**Modulo per la presentazione delle osservazioni per i piani/programmi/progetti sottoposti a procedimenti di valutazione ambientale di competenza statale**

ID: Codice procedura (ID\_VIP/ID\_MATTM):10844

Impianto per la produzione di energia elettrica da fonte eolica, costituito da 6 aerogeneratori della potenza complessiva di 37,2 MW, un sistema di accumulo da 25 MW e relative opere connesse in località "Rempillo" nel comune di Fitigliano (GR).

Immagine n. 5 Intervisibilità degli impianti eolici della provincia di Viterbo anche in quella di Grosseto, in particolare nel pitiglianese.

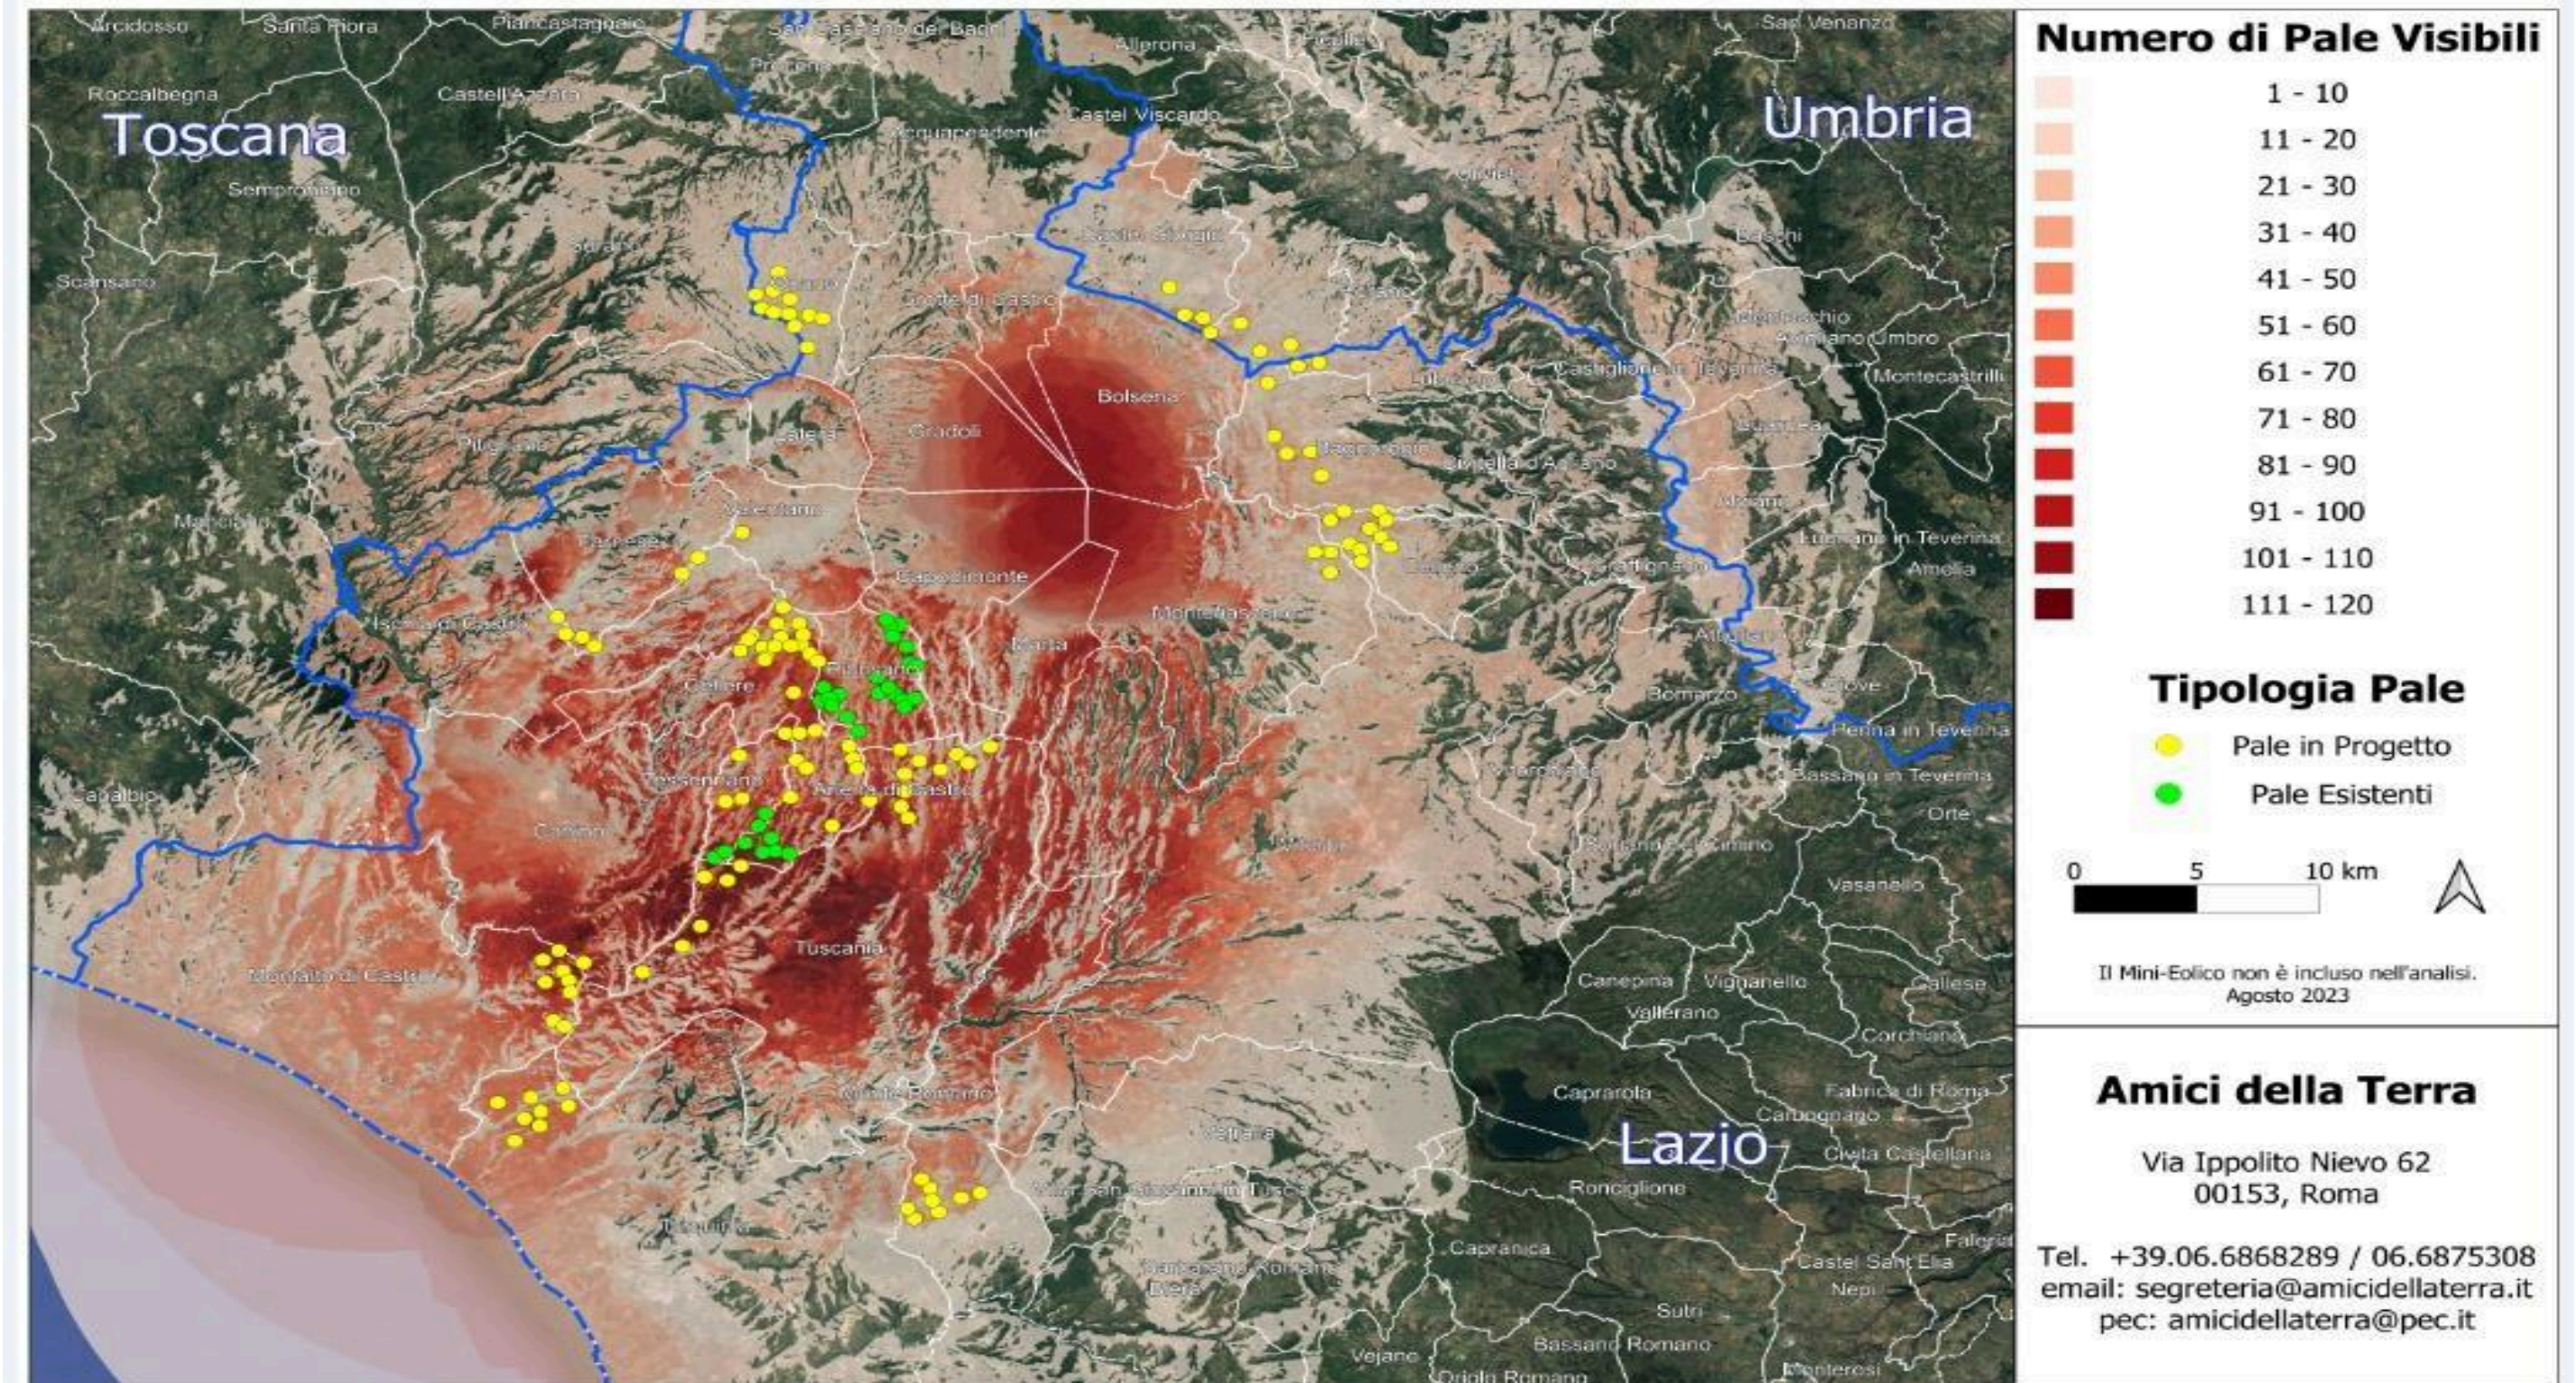
nn. 1 e 2 e crea anche degli impatti negativi anche sui beni naturalistici come verrà dettagliato nell'Osservazione n. 4. Inoltre andrebbe a sommarsi al già enorme cumulo di impianti eolici e fotovoltaici e geotermici che già creano una elevata criticità ambientale nella provincia di Viterbo e interferiscono anche con il territorio toscano come si può vedere dalle immagini nn. 4 e 5 dell'Allegato n. 1.
